Gemeinde Blaustein  
Alb-Donau-Kreis  
Beschlussvorlage

Geplantes Pumpspeicherwerk Blautal der SWU Energie GmbH und der  
Firma Merkle GmbH & Co. KG  
Scoping zum Planfeststellungsverfahren

# PSW Blautal - SCOPING: Anmerkungen des Öko-Instituts

## Anmerkungen und zu klärende Fragen zum Scoping-Verfahren für die Planfeststellung des Pumpspeicherwerkes Blautal/Hochsträß (April/Mai 2012)

# Pumpspeicherkraftwerk Blautal Hydrogeologie / Geologie (S. 7)

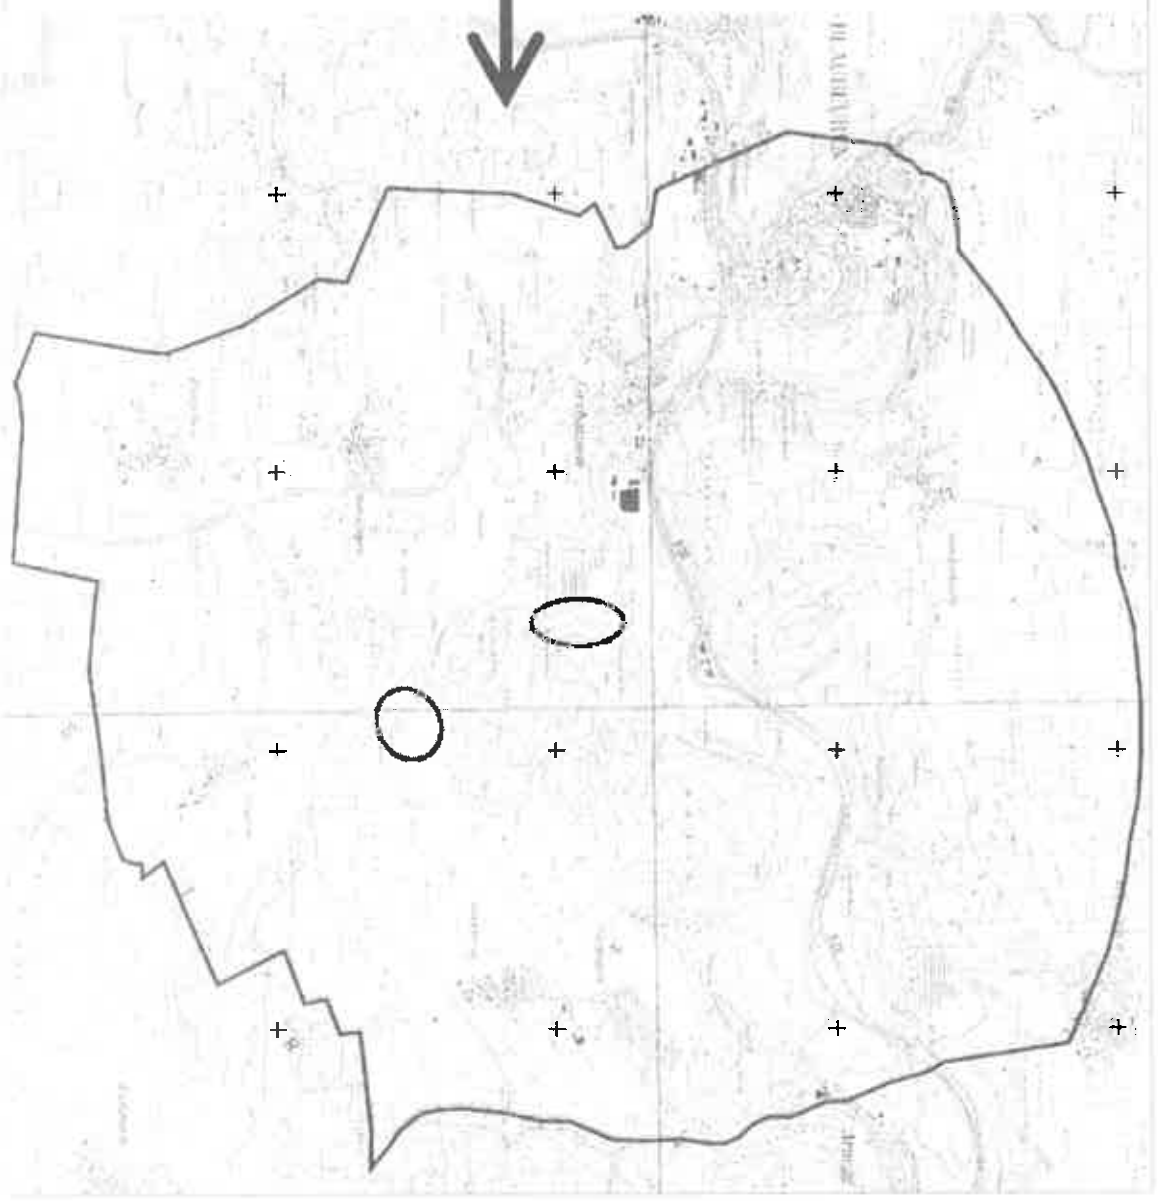
Nach Ansicht der Gemeinde Blaustein soll der Betrachtungsraum in östliche Richtung einschließlich Gewinn Geschnaitried erweitert werden. Der Zweckverband Ulmer Alb

unterhält im Gewann Geschnaitsried bis zur Markungsgrenze Blaustein/Blaubeuren fünf Grundwasserentnahmestellen. Der ZW Ulmer Alb kontrolliert wöchentlich die Pegelstände seit Bohrung des Trinkwassersbrunnens Geschnaitsried. Der Zweckverband Landeswasserversorgung hat nach Fertigstellung des Trinkwasserbrunnens umfangreiche Untersuchungen und langjährige Pumpversuche im Blautal durchgeführt. In über 40 Messstellen wurden die Abflussrichtung und Grundwasseränderungen untersucht. Die langjährigen Erfahrungen sollten im anstehenden Planfeststellungsverfahren berücksichtigt werden.

Es wird vorgeschlagen die Daten über die Grundwasserschwankungen während der ersten Pumpversuche des Vorhabensträgers in den Jahren 2005/2006 mit dem ZW Ulmer Alb abzugleichen.

# Pumpspeicherkraftwerk Blautal Umweltverträglichkeitsuntersuchung (S. 13)

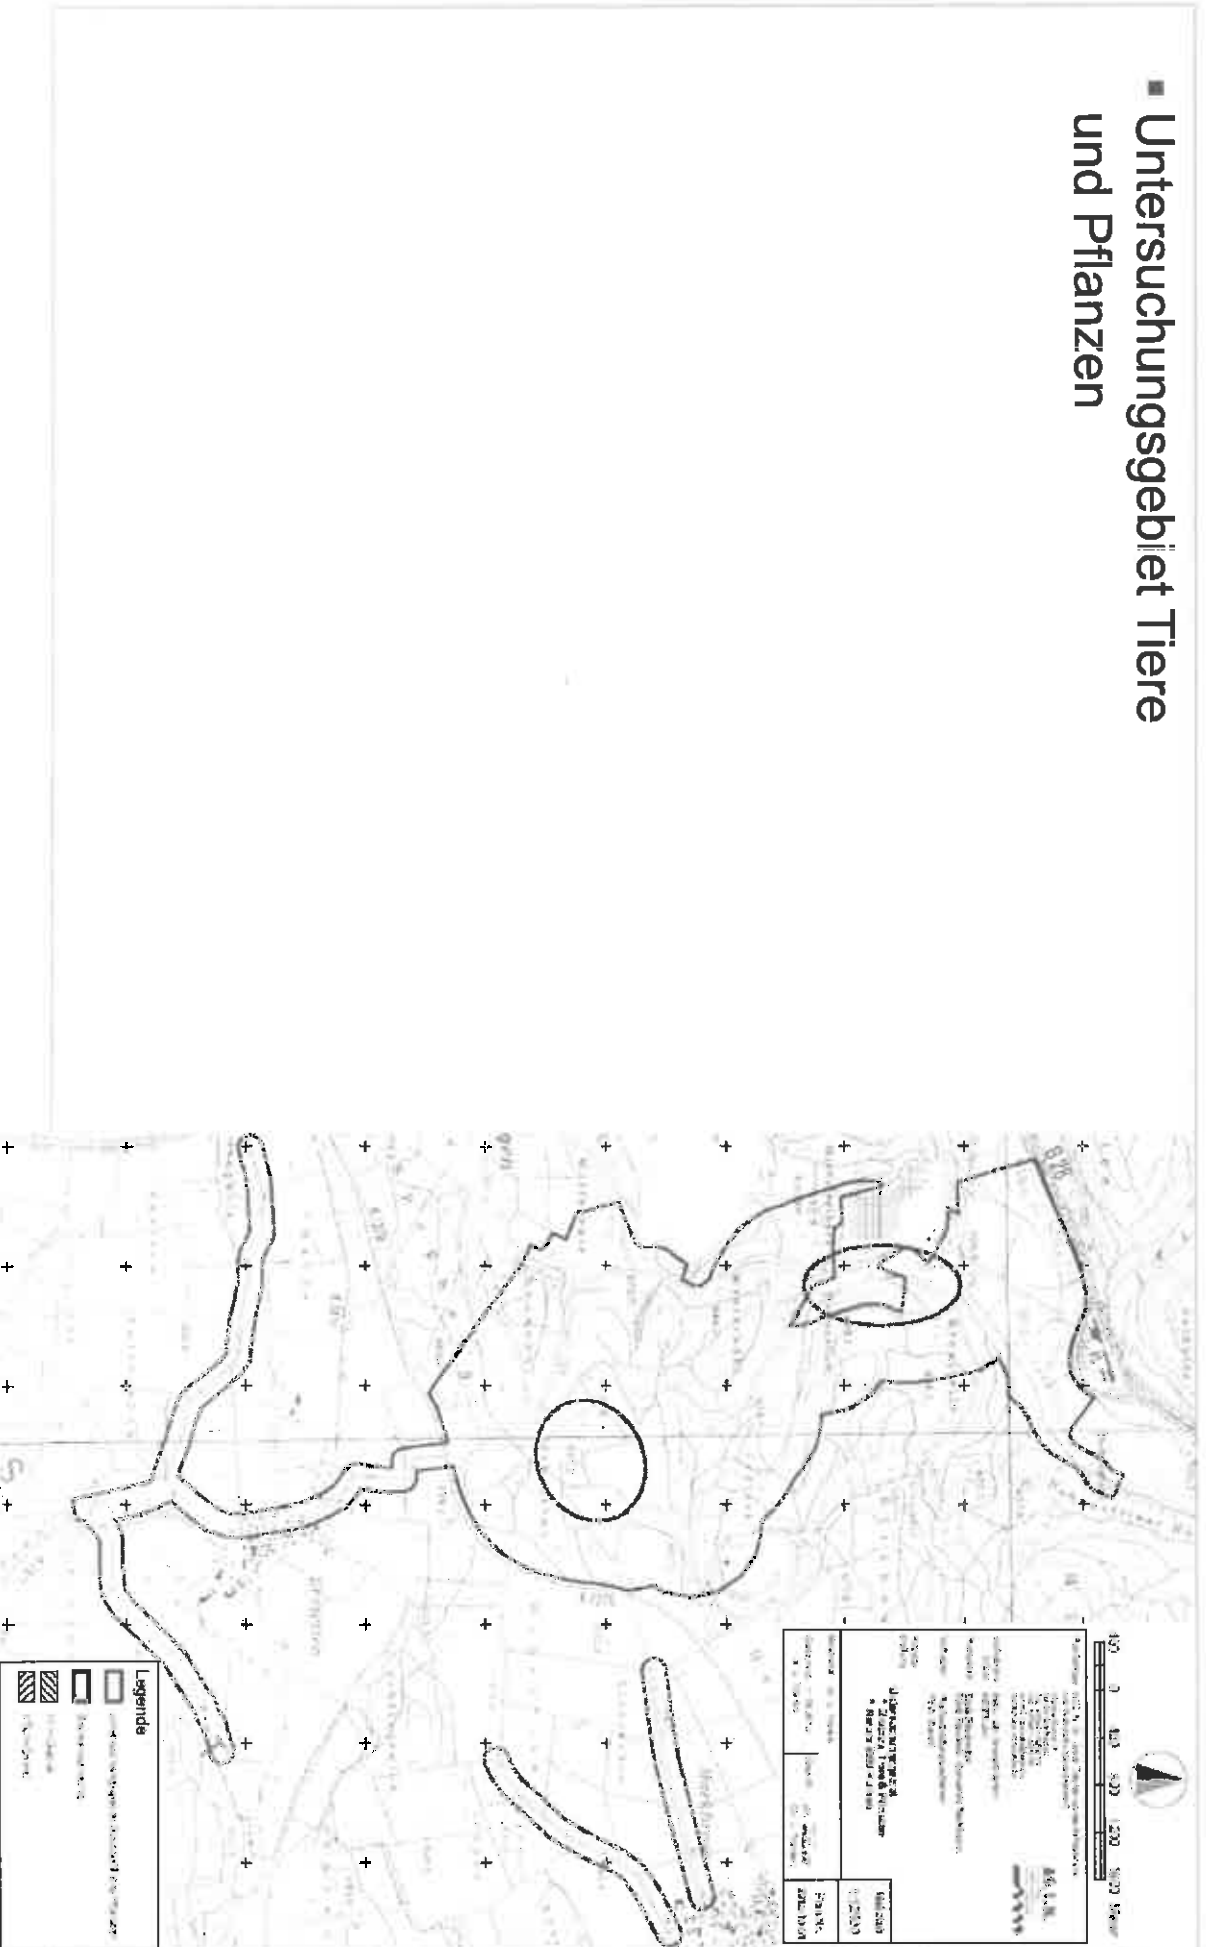
in das Untersuchungsgebiet sollten die Fst.-Nr. 847, 873 mit einbezogen werden (Grundstücke sind in der Nähe des Iveco-Testgeländes).
